2022 年江苏省建设工程施工图 设计审查技术问答

江苏省建设工程设计施工图审查管理中心
二〇二二年十二月

2022 年建筑专业施工图审查技术问答

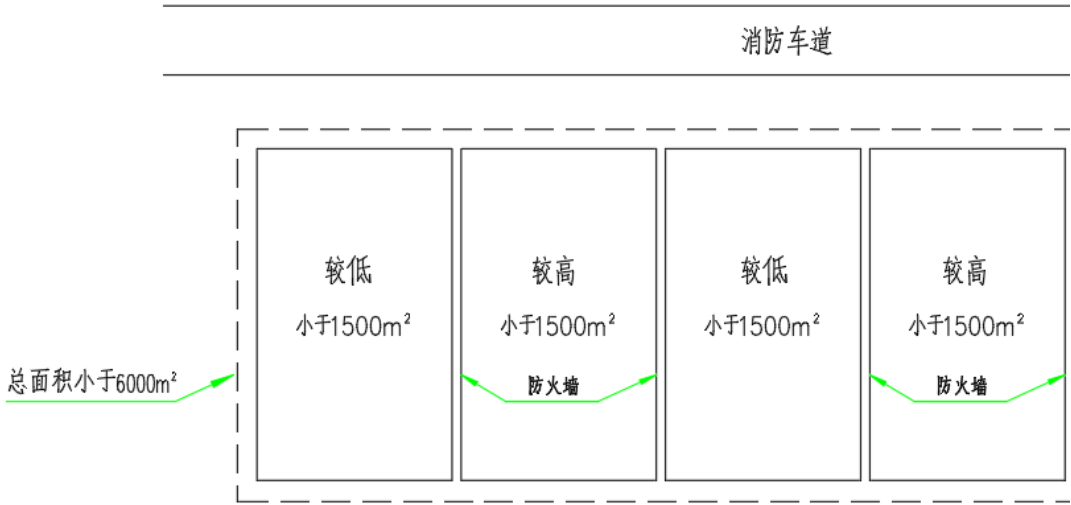
4、两栋耐火等级为二级的丙类仓库，占地面积均超过 1500m²，外墙间距 10m，根据《建筑设计防火规范》GB 50016-2014(2018 年版)第 7.1.3 条规定均需设置环形消防车道。请问：如下图所示，两仓库之间能否设置覆盖通道的雨篷或沿一侧设置 5m 深的通长雨篷？

答：上图中两座仓库间不应设置覆盖整个通道的雨篷，在两座仓库间距不大的情况下也不应设置通长的雨篷。每座仓库的环形消防车道应满足《建筑设计防火规范》GB 50016-2014(2018 年版)第 7.1.8 条规定，雨篷应根据仓库出入口的实际需要设置，且不应影响消防救援。

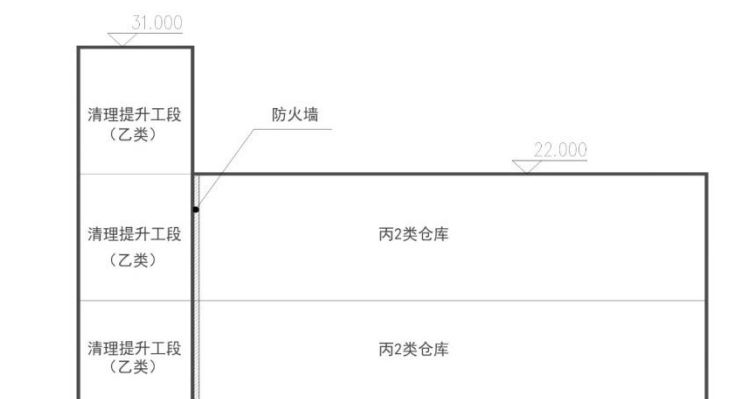
6、如下图，一栋占地面积小于 1500m^2 的丙类多层仓库，仅在一条长边设置了消防车道，但这条长边的外墙上设置了宽度 9m 的发货雨篷，此时消防车道可否设置在发货雨篷内？沿着设有雨棚一侧的消防车道布置消防救援窗是否可以？

答：为便于救援和消防车道不被占用，消防车道不应设在发货雨篷下部。消防救援窗可沿着设有雨棚一侧的消防车道设置，消防车道、消防救援窗的设计应满足《建筑设计防火规范》GB 50016-2014（2018 年版）第 7.1.8 条、第 7.2.5 条的要求。

图 47 非封闭天井开口宽度计算示意二

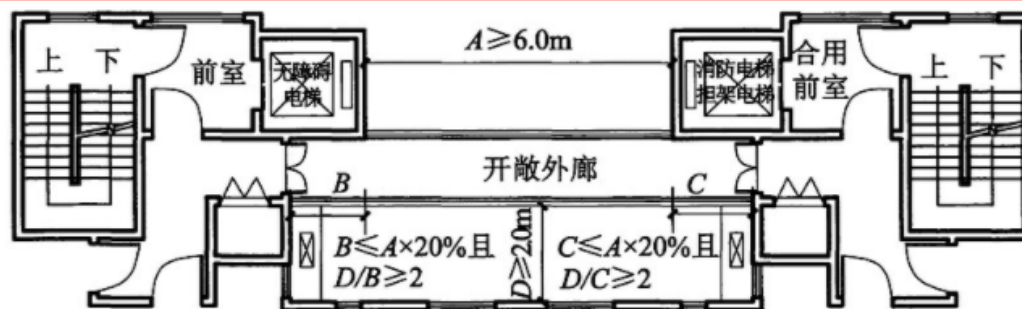
8、《住宅设计标准》DB32/3920-2020 其中第 8.8.1 条第 2 款：敞开外廊内侧被遮挡部分的宽度不应大于外廊直接对外开口的 20%，且该宽度不应大于非封闭天井进深的 1/2。根据下图的条文解释图示，没说明遮挡的计算方法是仅指单侧还是两侧加起来统算？

若统算，是否应该理解为下图中（B+C）不应大于 $A \times 20\%$ 且（B+C）不应大于 D 的 1/2？

若单侧单独满足两个条件，是否应该理解为总遮挡宽度（B+C）不应大于 $A \times 40\%$ ，且（B+C）不应大于 D？

答：该条文及条文解释的附图应理解为：B、C 应分别不大于 $A \times 20\%$ 且 B、C 与 D 的比值均不大于 1/2。

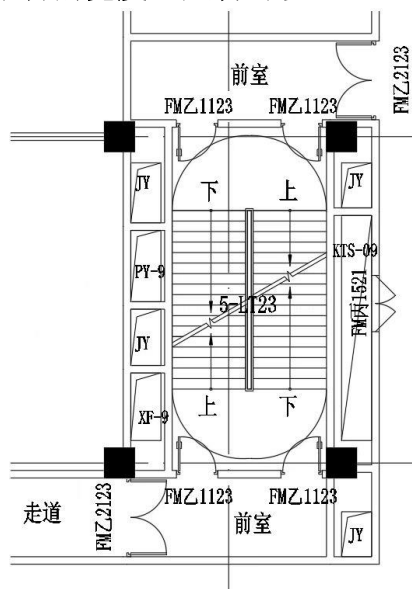
6、下图为一栋多层学校建筑的二层平面，周边设有外走廊。内部疏散（宽度、距离）通过室内楼梯 T1~T4 均已满足，T5~T8 为外部大楼梯，此时室外楼梯是否还要满足《建筑设计防火规范》GB50016-2014（2018 版）第 6.4.5 条室外疏散楼梯的要求？

答：不作为疏散楼梯的室外楼梯可不要求其满足《建筑设计防火规范》GB50016-2014（2018 年版）第 6.4.5 条的规定，如作为室外疏散楼梯时，则应满足该条的规定。

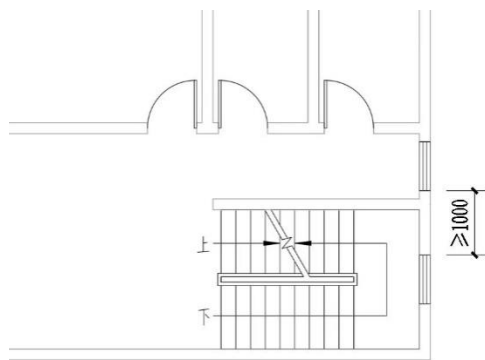
14、4 层以下的外廊式商业，当敞开楼梯间与外廊相连时，该敞开楼梯间能否做为疏散楼梯？

答：多层商业建筑中，与敞开式外廊直接相连的敞开楼梯间，当满足《建筑设计防火规范》GB50016-2014（2018 年版）第 6.4.1 条要求时，可以作为疏散楼梯间。

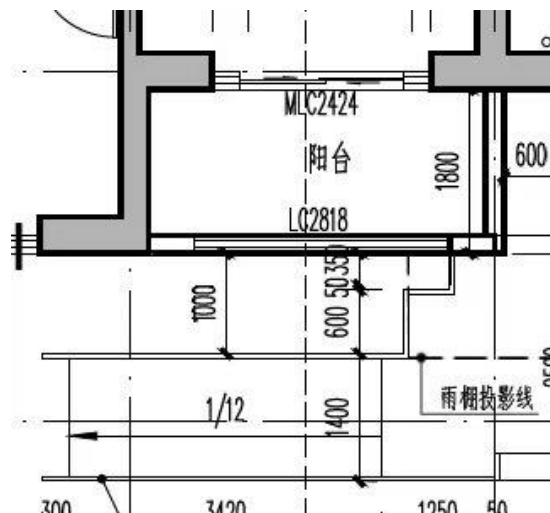
6、点支承玻璃幕墙、单元式玻璃幕墙下方是否应设置防护措施？

答：应设防护措施。《江苏省建筑幕墙工程技术标准》DB32/T 4065-2021 第 5.3.2 条规定：“建筑在二层及以上安装玻璃幕墙的，应在幕墙下方周边区域合理设置绿化带或裙房等缓冲区域，也可采用挑檐、防冲击雨棚等防护措施。”，该标准中的玻璃幕墙包括了点支承玻璃幕墙、单元式玻璃幕墙等。

图 2

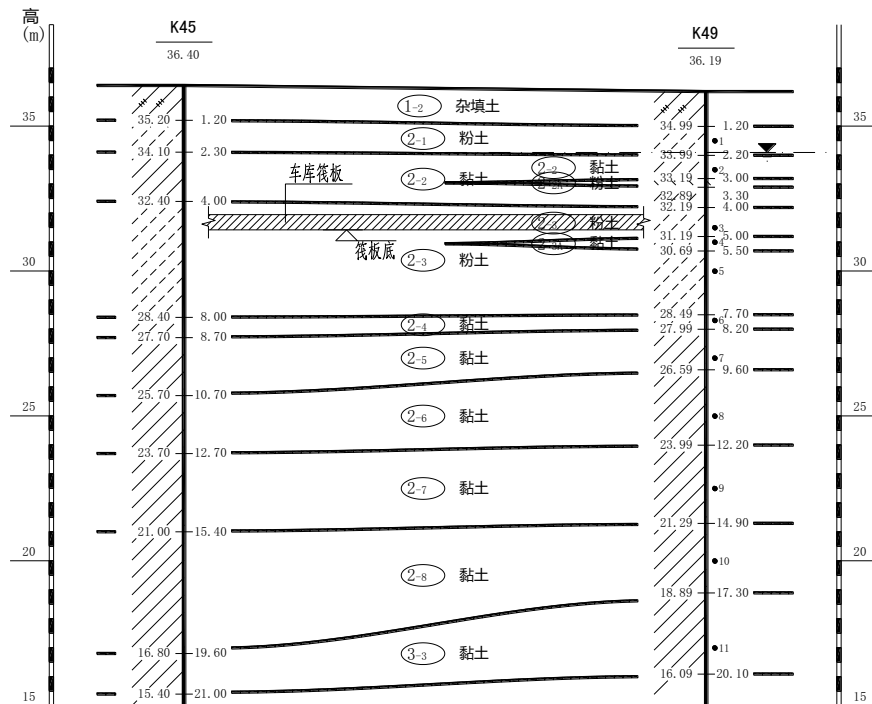
6. 某单层地下室的住宅项目，基础埋深与地勘剖面如下图 2，其中②-1 层粉土、②-2A 层粉土、②-3 层粉土为中等液化土层，场地地基土液化指数 $I_{IE} = 9.04 \sim 17.67$ ，平均值 14.27，地下室持力层为②-3 粉土，采用 350mm 厚的筏板加下柱墩基础（柱下设置抗拔桩）。审图按 GB 50011 第 4.3.6 条提出，不宜将未经处理的液化土层作为天然基础持力层，基础也未按表 4.3.6 要求处理或更高措施等。设计院回复：已按 GB 50011 第 14.3.3-2 条设置抗拔桩，可以直接以②-3 粉土作为持力层。请问设计院回复的做法是否可行？类似地下室项目直接以中等液化土作为持力层是否可行？若需对中等液化土处理，处理的措施有哪些？

答：对场地中存在液化土层的建筑工程，首先需要明确其抗震设防分类。本例说明为“单层地下室、住宅项目”，以下回复按其抗震设防类别为标准设防类（丙类）考虑。对抗震设防丙类的建筑工程，地基液化等级为中等时，GB 50011 表 4.3.6 中要求“基础和上部结构处理，或更高要求的措施”。

中等液化土层能否作为持力层，GB 50011 第 4.3.6 条条文说明指出：“对于液化等级属于中等的场地，尽量多考虑采用较易实施的基础与上部结构处理的构造措施，不一定要加固处理液化土层”。设计可依据 GB 50011 第 4.3.9 条所列措施说明实际采用的具体做法。

若需对液化土进行处理，常见处理方法有：

- 1) 液化土层埋深较浅时，可采用非液化土替换全部液化土层；
- 2) 采用振冲法、振动加密法、挤密碎石桩、强夯等方法；
- 3) 采用桩基等。

图 3

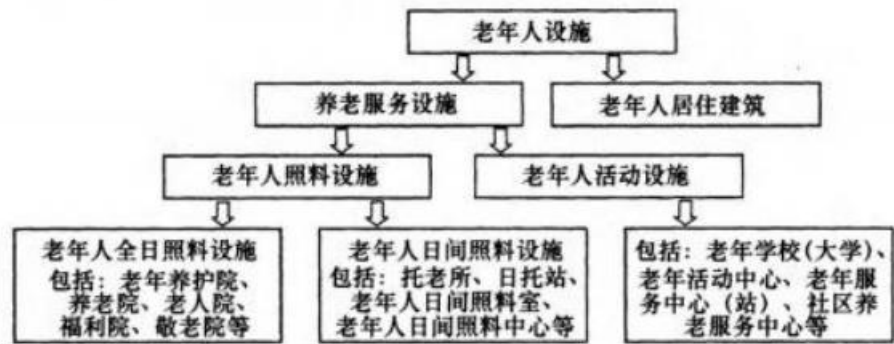
7. 在建筑某层有几间养老配套房间，房间面积与整栋楼的面积相比较小，能否仅对养老配套房那一层进行加强设计？还是需要对整栋楼按重点设防进行设计？

答：老年人照料设施在老年人设施体系中的定位见下图 3。

建议对于可容纳老年人人数 ≥ 20 床（人）的，按重点设防类执行（《老年人照料设施建筑设计标准》JGJ 450-2018 第 1.0.2 条），不足 20 床（人）按标准设防类执行。对于项目规划设计要点或当地规定中未明确老年人使用场所的具体功能和使用性质的，设计应根据项目实际情况进行合理判断。

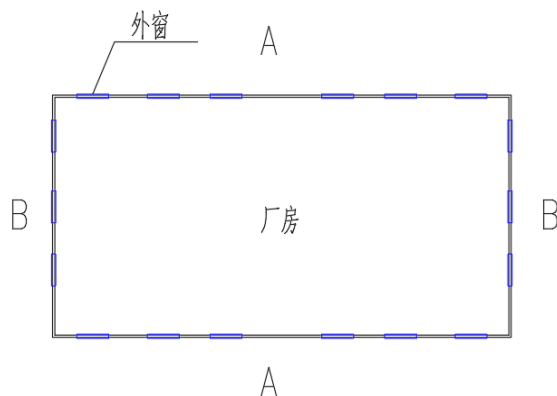
9、采用自然通风的地下封闭楼梯间、防烟楼梯间在首层设有直通室外的门（门高未做到梁下），是否也可按此条执行？

答：可以，直通屋面的门可以视为可开启外窗或开口。

图 1

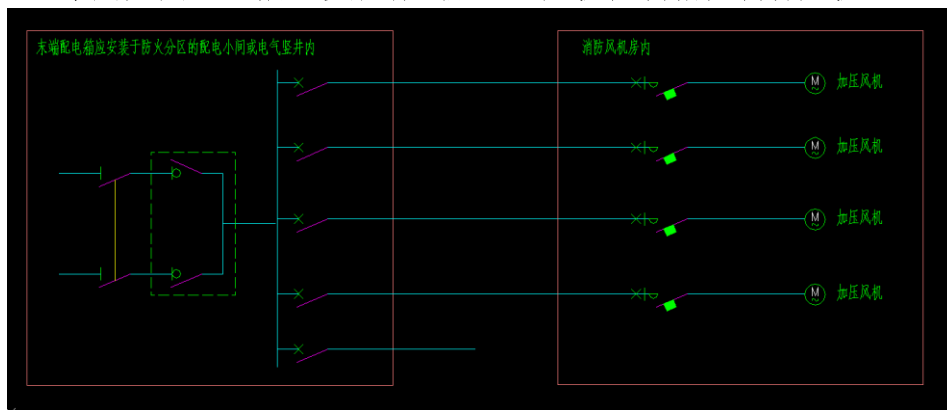
做法一、采用如图 1 方式放射式供电至每台风机设备控制；

答：应采用图 1 所示的放射式供电。《民用建筑电气设计标准》GB51348-2019 第 13.7.11 条和 13.7.12 条所指的放射式供电，是指由末端配电箱放射配电至单台消防用电设备或其控制箱。

图 2

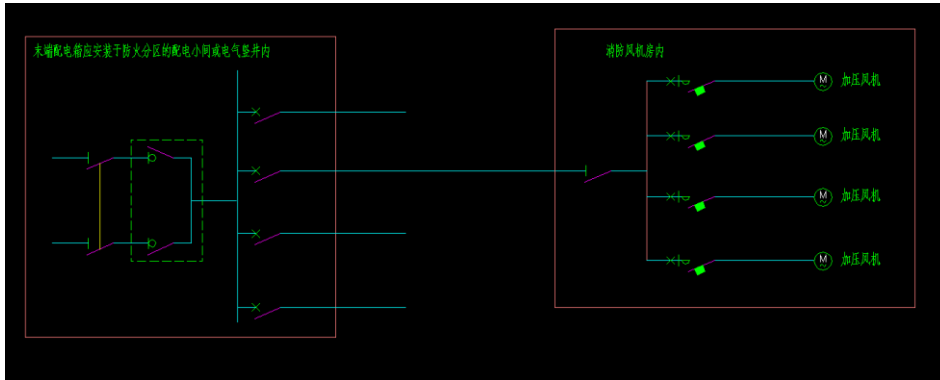
做法二、采用如图 2 一根电缆放射式配电至风机控制箱控制各风机？

除公共建筑物顶层的消防用电设备外，对于设在同一防火分区内作用相同、性质相同且容量较小的消防设备，可视为一组设备并采用一个分支回路供电；每个分支回路所供设备不应超过 5 台，总计容量不宜超过 10kW。也就是说，当符合《民用建筑电气设计标准》GB51348-2019 第 13.7.11 条 2 款规定的情况时，才可以采用图 2 所示的供电方案。

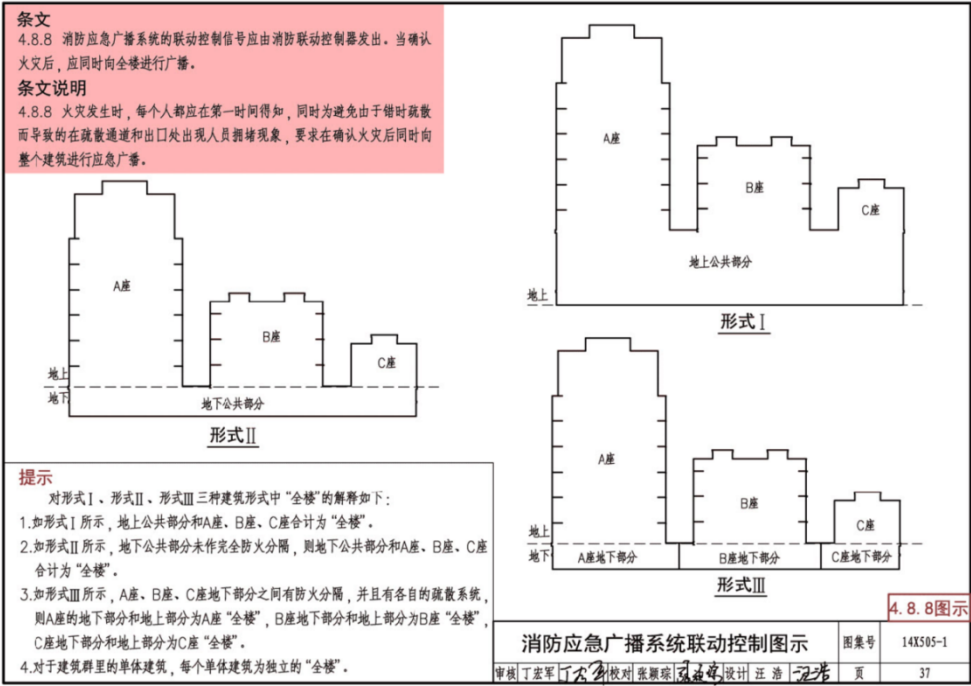
4.15.地下室自行车坡道在地下室有防火门，出地面的出口为敞开形式，审图提

出自行车坡道需设置感烟火灾探测器，感烟火灾探测器设置到何处位置为宜？

答：由室外进入防火门后的部分设置火灾探测器。
